Fietsersbond Amsterdam
WG-plein 84
1054 RC Amsterdam
T: 0206854794
E: amsterdam@fietsersbond.nl

Aan Project Oranje Loper in West

Betreft: Reactie op de *Uitgangspuntennotitie* voor de herinrichting van de Oranje Loper in stadsdeel West: De Clercqstraat, Jan Evertsenstraat en het stukje Admiraal de Ruijterweg daartussen

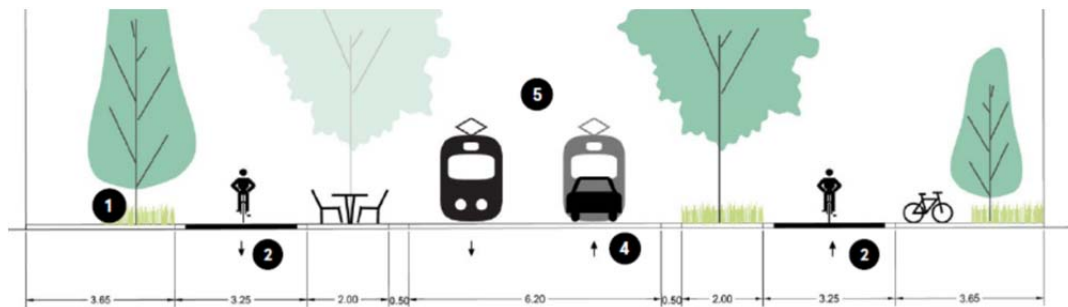
Het onderstaande beeld laat zien dat de fietsstraat van 4 m breed op de Weteringschans krap is voor veilig en comfortabel fietsen. Als het drukker is met autoverkeer zullen met name kwetsbare fietsers in de knel raken en wordt de doorstroming gefrustreerd.
